Van: [redacted] <[redacted]@denhelder.nl>
Verzonden: [redacted]
Aan: [redacted] <[redacted]@hhnk.nl>, [redacted] <[redacted]@denhelder.nl>
CC: [redacted] <[redacted]@hhnk.nl>
Onderwerp: RE: concept collegevoorstel aanwijsbesluit

Collegevoorstel – aanwijsbesluit losloop-, verbods- en aanlijngebieden binnen en buiten bebouwde kom (Artikel 2:57 APV)

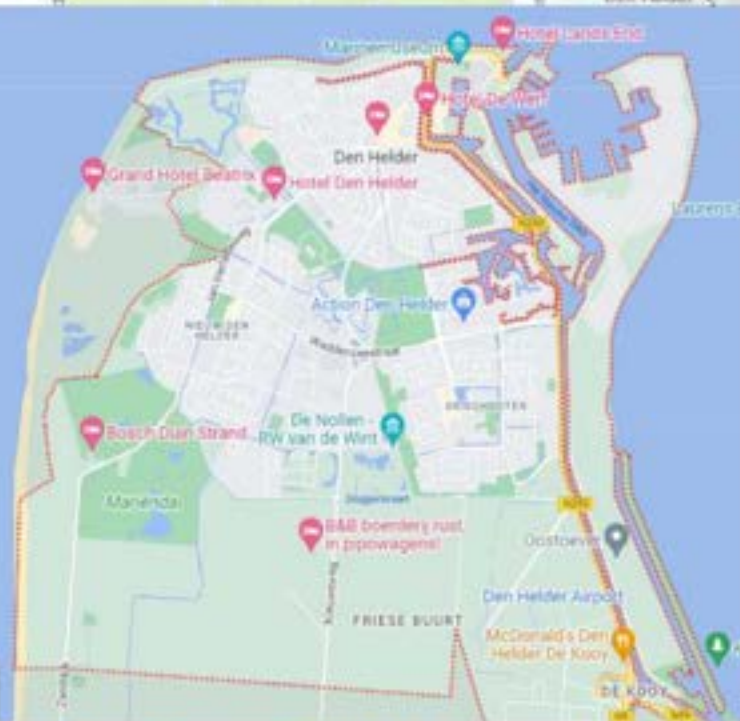
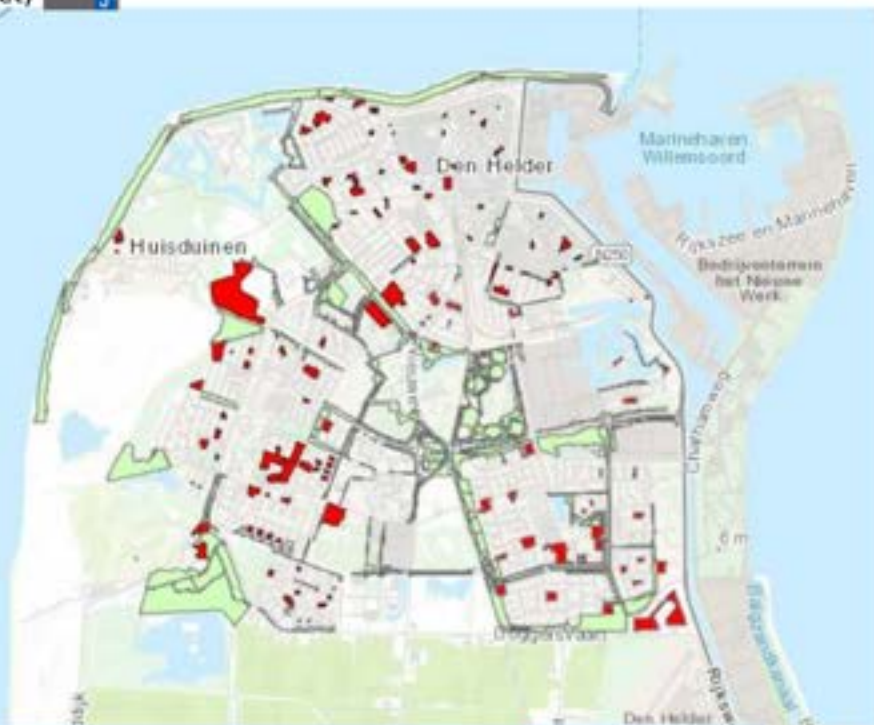
Nog even voor de duidelijkheid. Onderstaande afbeelding komt uit de APV van de gemeente Den Helder en dit is de bebouwde kom op grond van de APV.

Ik zou zeggen: indien het gebied binnen de bebouwde kom niet wordt aangewezen als losloopegebied, geldt de aansluitplicht. Zie APV art. 2:57 lid B

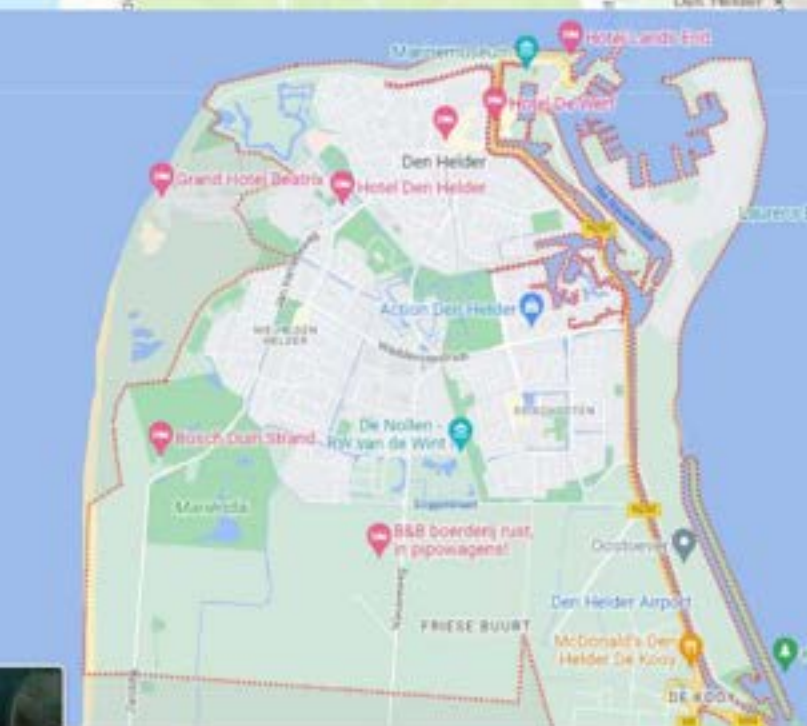
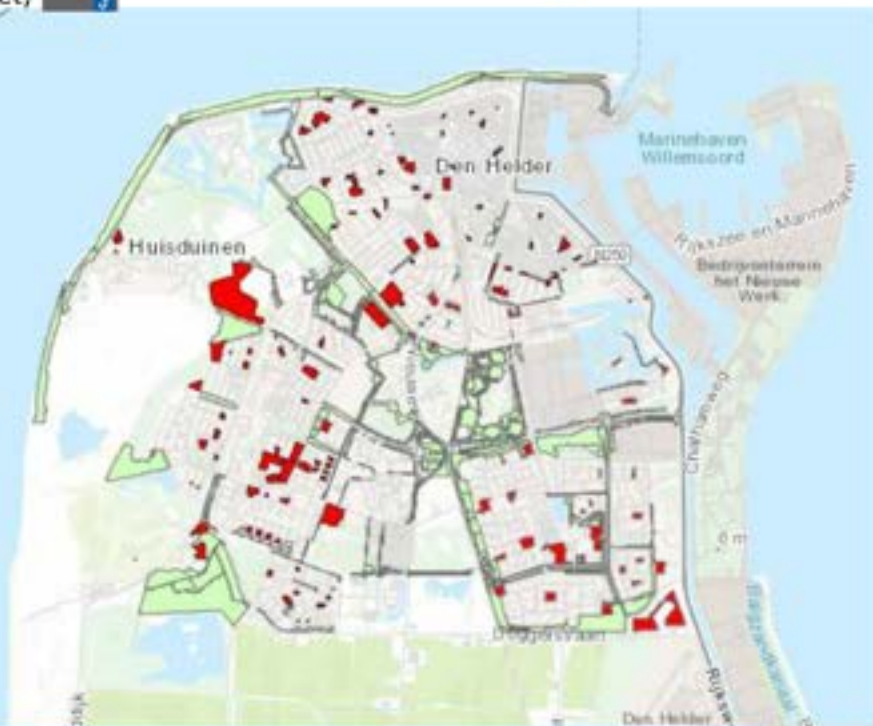
Het ligt toch weer iets gecompliceerder: een deel van onze dijk lijkt binnen de bebouwde kom en een deel lijkt buiten de bebouwde kom te liggen. Zie hieronder 2 kaartjes: links de losloopleidgebieden in lichtgroen. Rechts de gemeentegrens (rode stippellijn). Dus in het noorden ligt de dijk binnen de bebouwde kom, in het westen buiten de bebouwde kom. Ik zou zeggen: indien het gebied binnen de bebouwde kom niet wordt aangewezen als losloopleidgebied, geldt de aansluitplicht. Zie APV art. 2:57 lid B

In het gebied buiten de bebouwde kom kan de gemeente plekken aanwijzen waar de hond aangelijnd moet worden volgens APV art 2:57 lid C zie toelichting die [redacted] stuurt.
